Commission économique pour l'Europe**Comité des transports intérieurs****Groupe de travail des problèmes douaniers
intéressant les transports****133^e session**

Convention douanière relative au transport international**de marchandises sous le couvert de carnets TIR (Convention TIR de 1975):****Application de la Convention – Véhicules à bâches coulissantes****Véhicules et conteneurs à bâches coulissantes****Communication du Comité de liaison des carrossiers
et constructeurs de remorques****I. Introduction**

Croquis n° 10

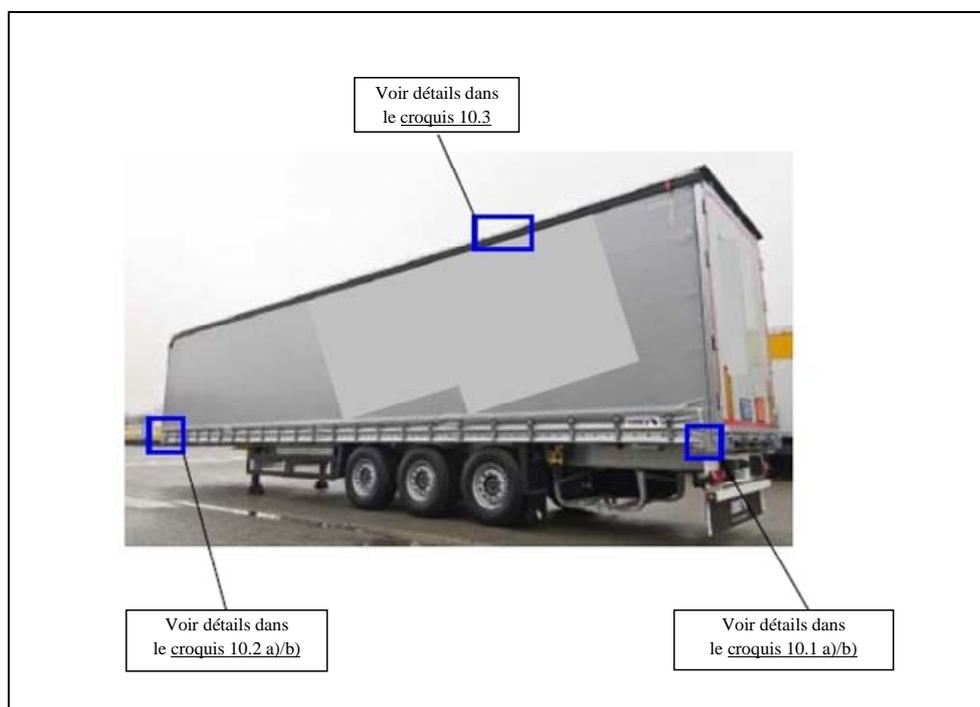
v) **Sauf dans le cas où le système de construction du véhicule empêche par lui-même tout accès au compartiment réservé au chargement, la bâche coulissante sera fixée aux éléments pleins du véhicule par des anneaux métalliques fixés sur le véhicule et des œillets aménagés dans le bord de la bâche. À des fins douanières, la distance horizontale entre les anneaux sur les éléments pleins du véhicule ne devra pas dépasser 200 mm. L'écartement pourra toutefois être plus grand si la conception du véhicule et des bâches est propre à empêcher tout accès au compartiment de chargement, mais il ne devra**

pas y avoir plus de 300 mm entre les anneaux situés de part et d'autre d'un montant. Dans tous les cas, les conditions définies à l'alinéa ii) ci-dessus devront être respectées;

5. Après le croquis n° 9, ajouter les croquis suivants:

Ce croquis illustre un exemple de véhicule ainsi que certains points importants décrits au paragraphe 3 de l'article 4 de l'annexe 2.

Croquis n° 10.1

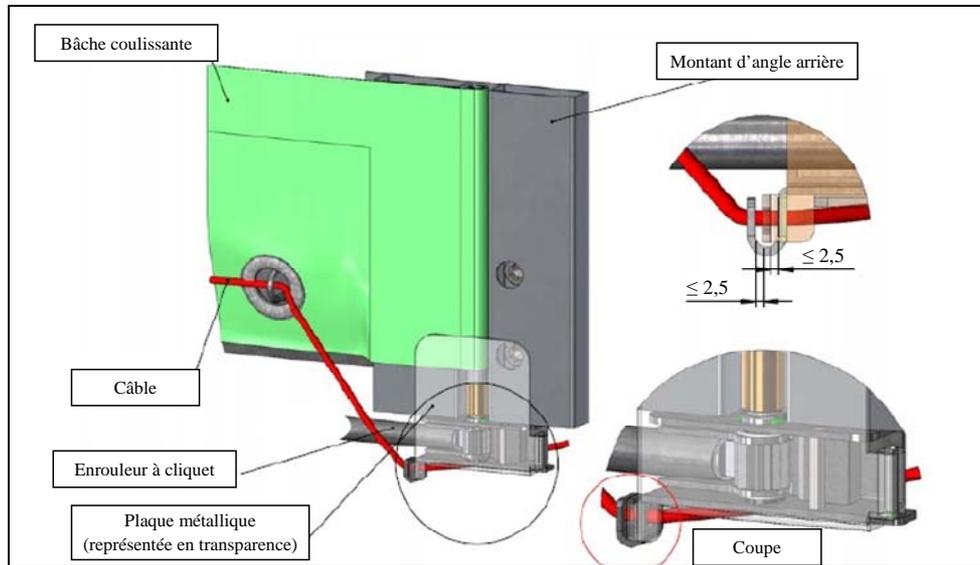
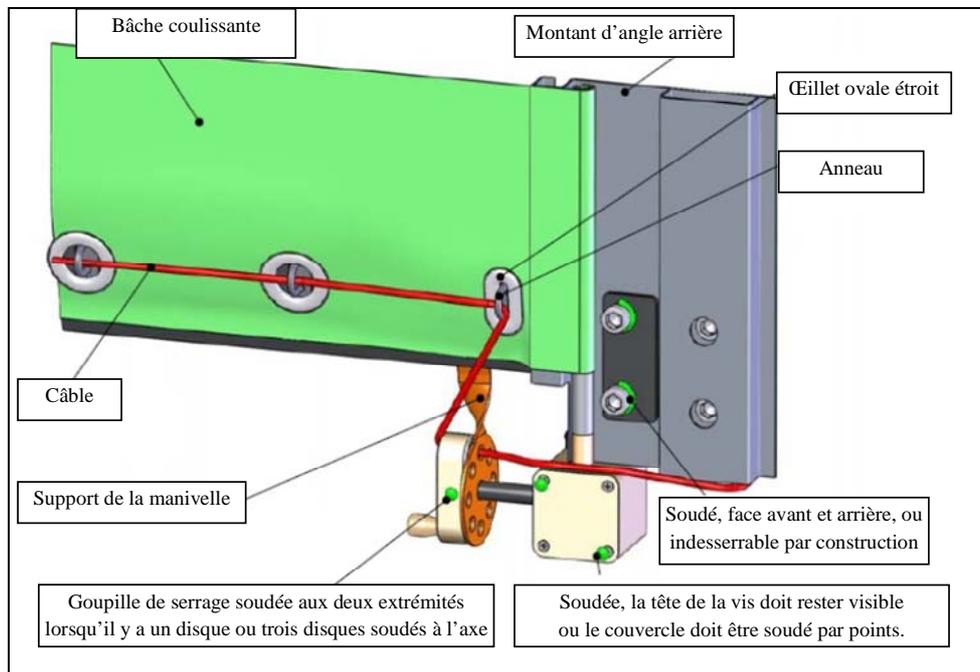
Pour tendre la bâche horizontalement, on utilise un enrouleur à cliquet (habituellement à l'arrière du véhicule). Le présent croquis donne deux exemples a) et b) de la manière de verrouiller l'enrouleur à cliquet ou le tendeur à réducteur.

a) Verrouillage de l'enrouleur à cliquet

b) Verrouillage du tendeur à réducteur

Croquis n° 10.2

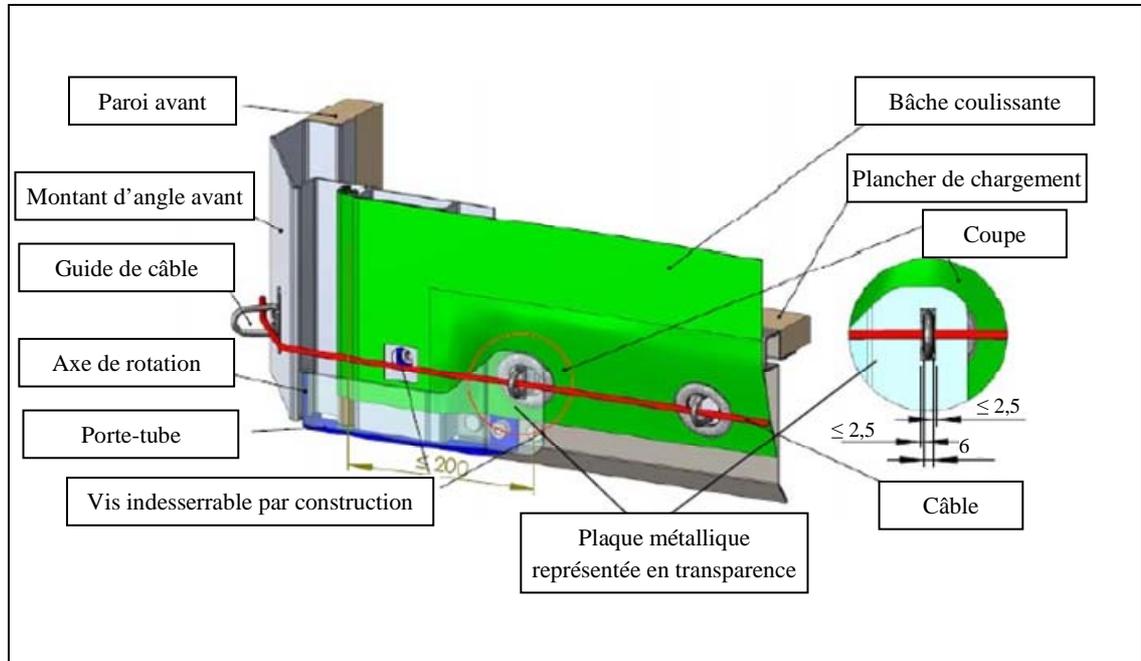
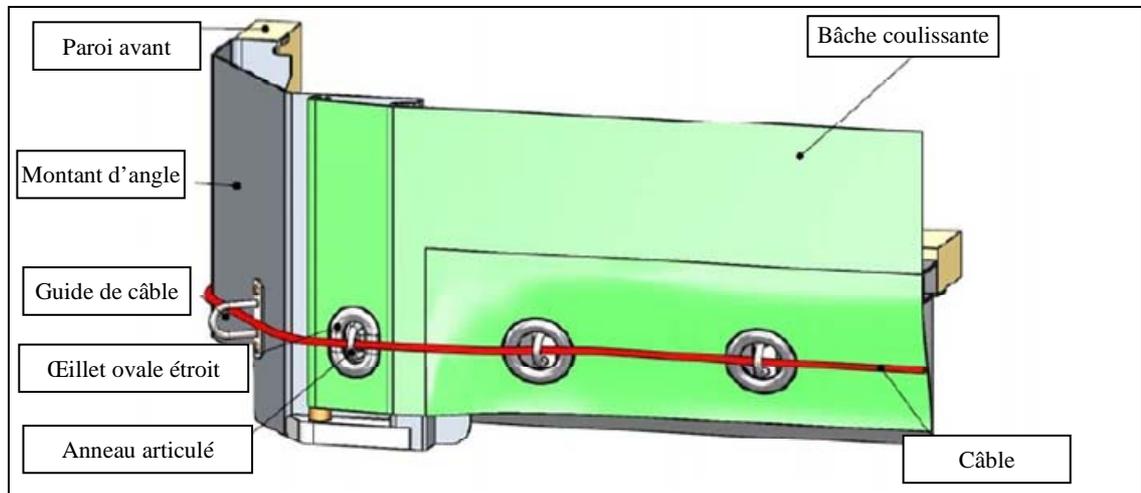
Pour fixer la bâche de l'autre côté (habituellement à l'avant du véhicule) on peut utiliser les systèmes suivants a)/b).

a) **Plaque métallique**b) **Œillet ovale étroit, système antilevage pour le tube de tension**

Croquis n° 10.3

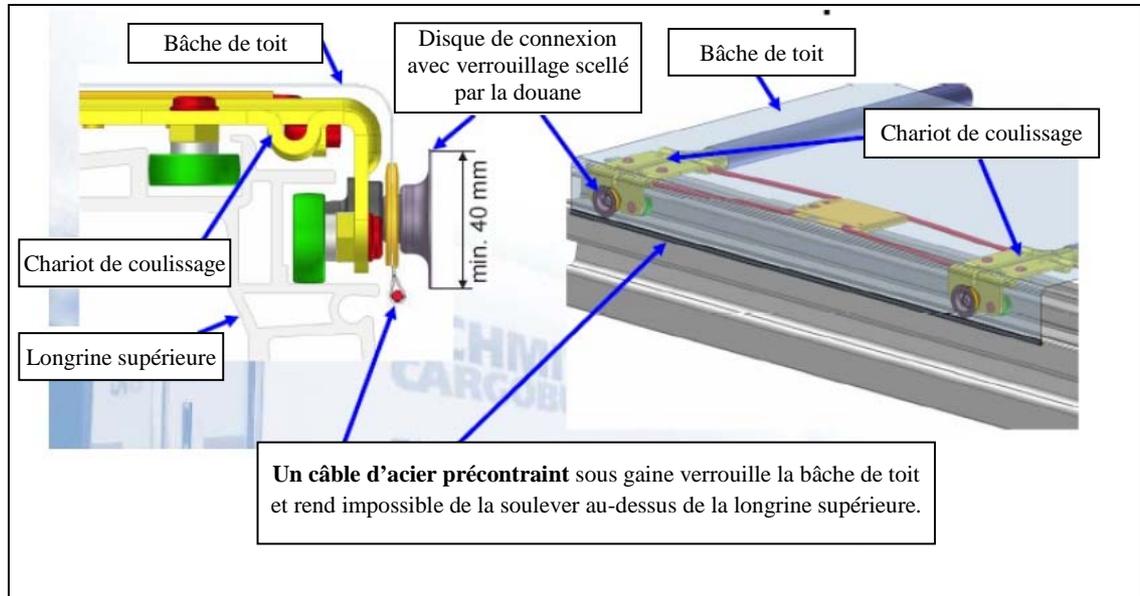
iii) **La bâche de toit coulissante recouvrira la partie pleine du toit sur le côté du véhicule, de manière que la bâche de toit ne puisse être tirée par-dessus l'arête supérieure de la longrine supérieure. Un câble en acier précontraint devra être inséré dans la gaine de la bâche de toit de manière qu'on ne puisse le retirer et le réinsérer sans laisser de traces visibles. La bâche de toit devra être fixée au chariot de coulissage de manière qu'on ne puisse la retirer et la fixer de nouveau sans laisser de traces visibles. Le système est décrit dans le croquis n° 10.3 annexé au présent Règlement;**

La sécurité douanière de la bâche de toit est garantie si un câble en acier précontraint sous gaine est fixé à l'avant et à l'arrière du véhicule. La force de traction ainsi que le disque de connexion sur chaque chariot de coulissage empêche de soulever le câble et sa gaine au-dessus de la longrine supérieure.

Croquis n° 10

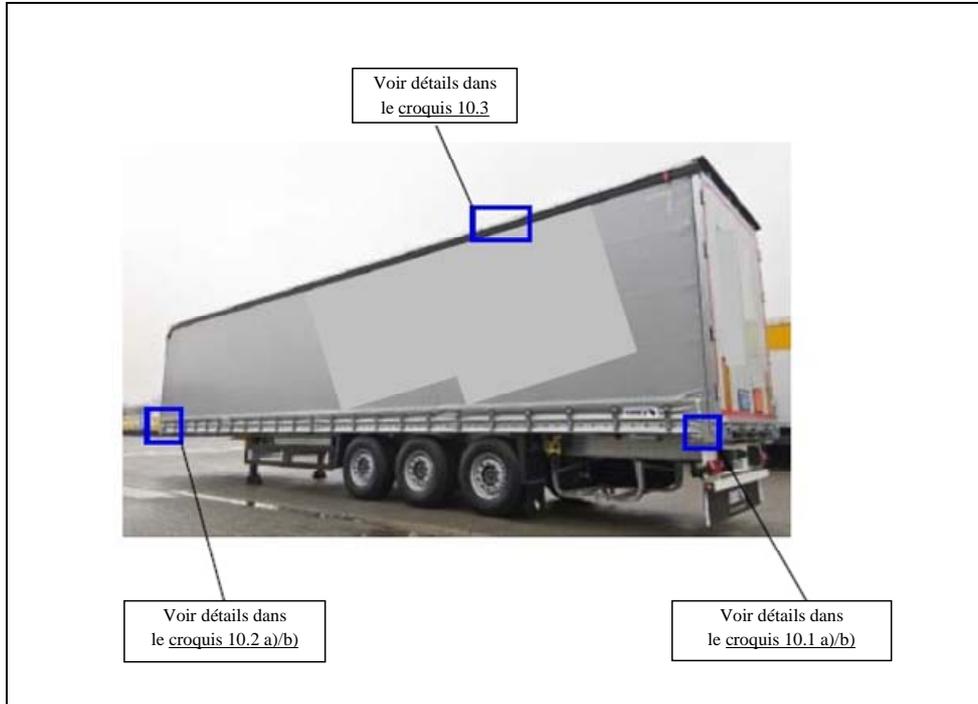
v) Sauf dans le cas où le système de construction du conteneur empêche par lui-même tout accès à celui-ci, la bâche coulissante sera fixée aux éléments pleins du conteneur par des anneaux métalliques fixés sur le conteneur et des œillets aménagés dans le bord de la bâche. À des fins douanières, la distance horizontale entre les anneaux sur les éléments pleins du conteneur ne devra pas dépasser 200 mm. L'écartement pourra toutefois être plus grand si la conception du conteneur et des bâches est propre à empêcher tout accès au compartiment de chargement, mais il ne devra pas y avoir plus de 300 mm entre les anneaux situés de part et d'autre d'un montant. Dans tous les cas, les conditions définies à l'alinéa ii) ci-dessus devront être respectées;

8. Après le croquis n° 9, ajouter les croquis suivants:

Ce croquis illustre un exemple de conteneur ainsi que certains points importants décrits au paragraphe 3 de l'article 5 de la première partie de l'annexe 7.

Croquis n° 10.1

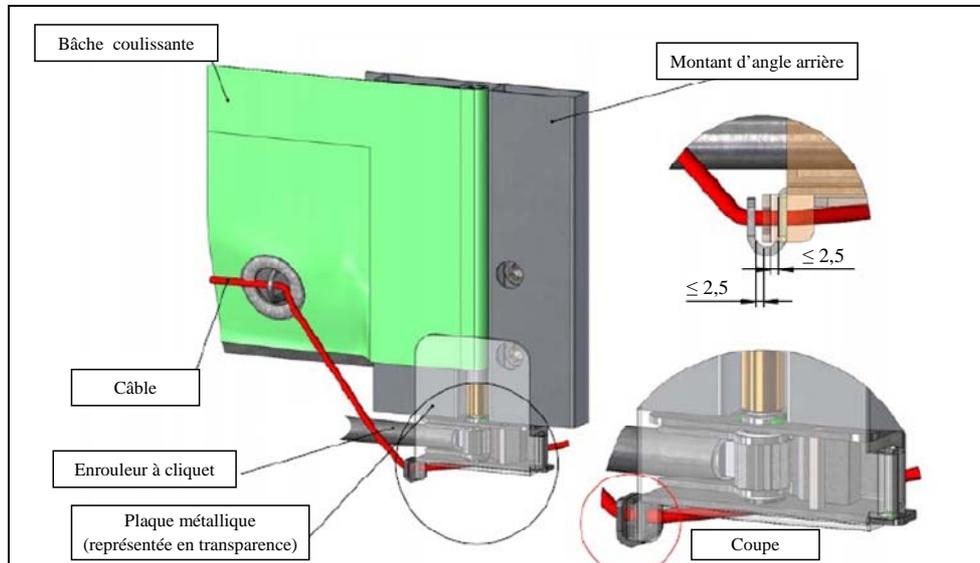
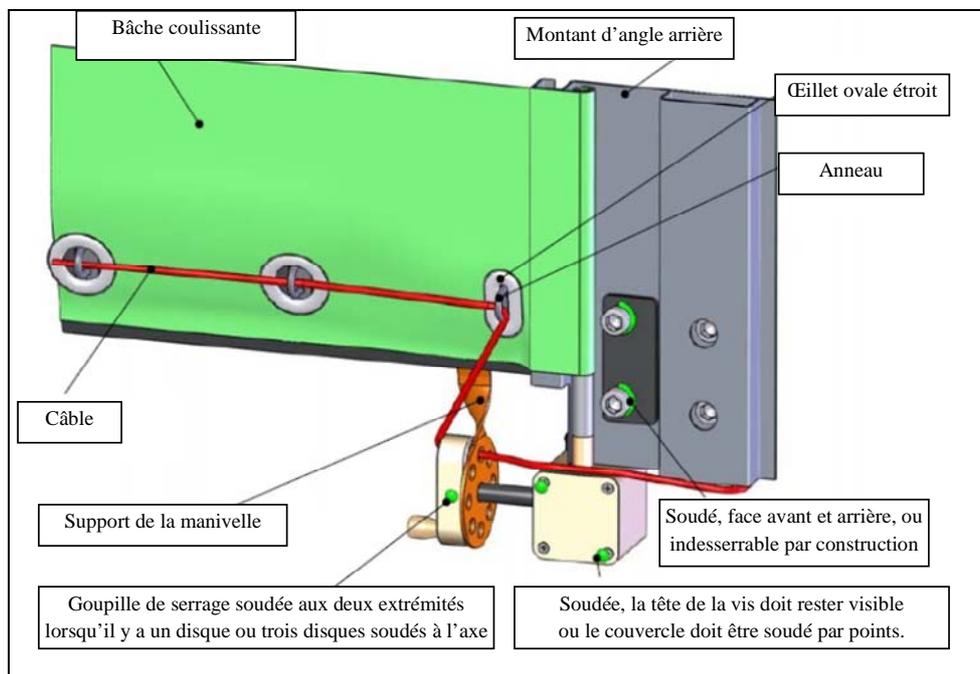
Pour tendre la bâche horizontalement, on utilise un enrouleur à cliquet (habituellement à l'arrière du conteneur). Le présent croquis donne deux exemples a) et b) de la manière de verrouiller l'enrouleur à cliquet ou le tendeur à réducteur.

a) Verrouillage de l'enrouleur à cliquet

b) Verrouillage du tendeur à réducteur

Croquis n° 10.2

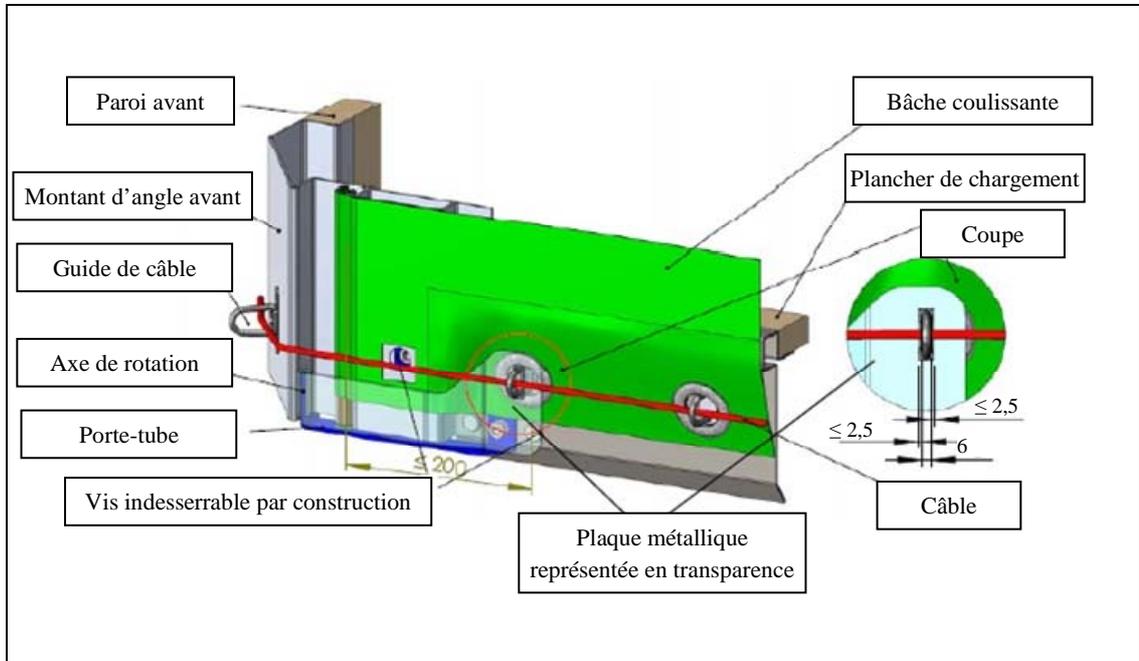
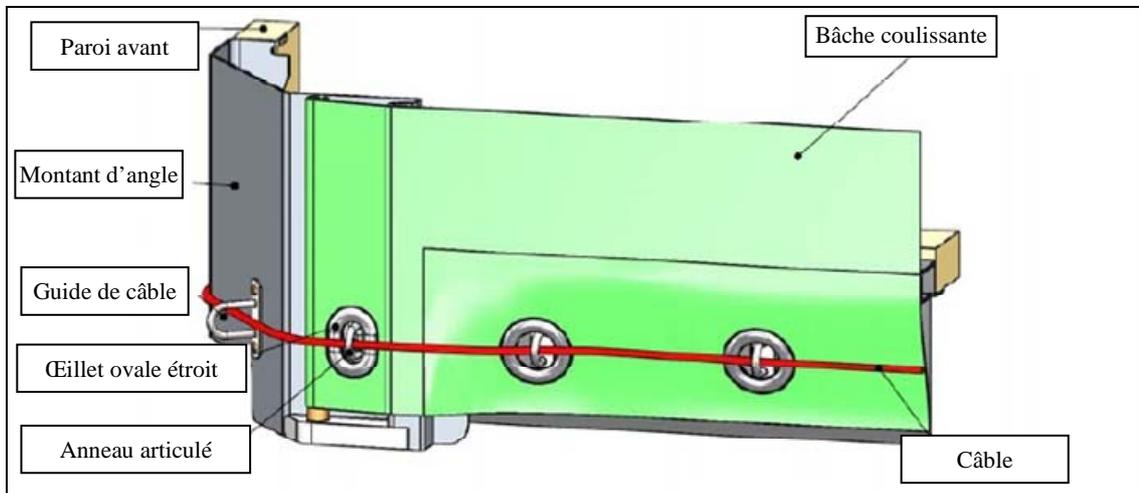
Pour fixer la bâche de l'autre côté (habituellement à l'avant du conteneur) on peut utiliser les systèmes suivants a)/b).

a) Plaque métallique

b) Œillet ovale étroit, système antilevage pour le tube de tension

Croquis n° 10.3

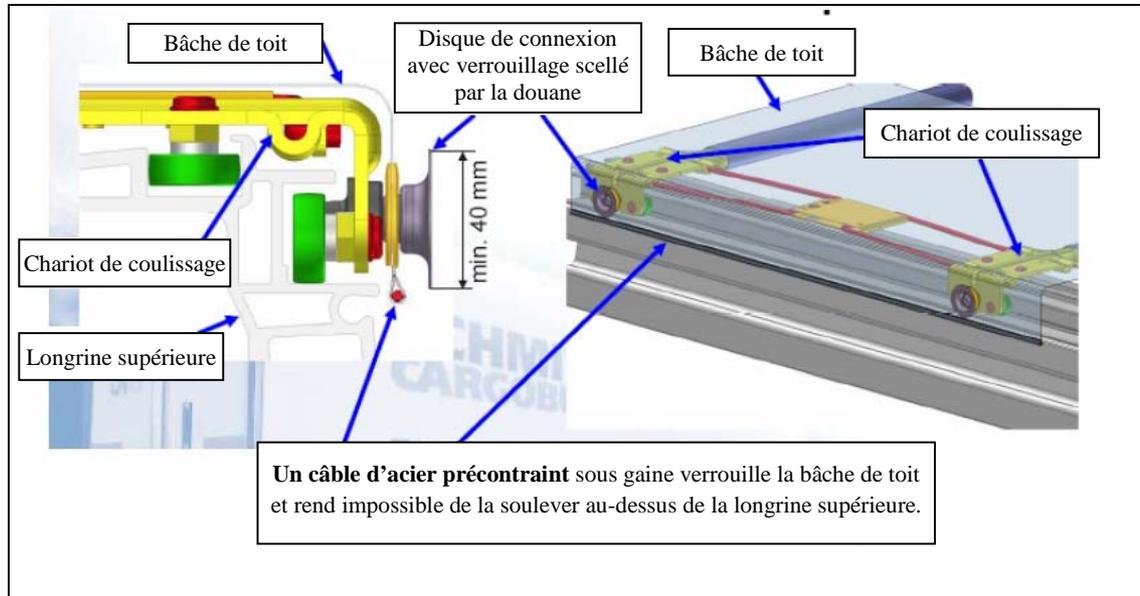
iii) La bâche de toit coulissante recouvrira la partie pleine du toit sur le côté du conteneur, de manière que la bâche de toit ne puisse être tirée par-dessus l'arête supérieure de la longrine supérieure. Un câble en acier précontraint devra être inséré dans la gaine de la bâche de toit de manière qu'on ne puisse le retirer et le réinsérer sans laisser de traces visibles. La bâche de toit devra être fixée au chariot de coulissage de manière qu'on ne puisse la retirer et la fixer de nouveau sans laisser de traces visibles. Le système est décrit dans le croquis n° 10.3 annexé au présent Règlement;

La sécurité douanière de la bâche de toit est garantie si un câble en acier précontraint sous gaine est fixé à l'avant et à l'arrière du véhicule. La force de traction ainsi que le disque de connexion sur chaque chariot de coulissage empêche de soulever le câble et sa gaine au-dessus de la longrine supérieure.
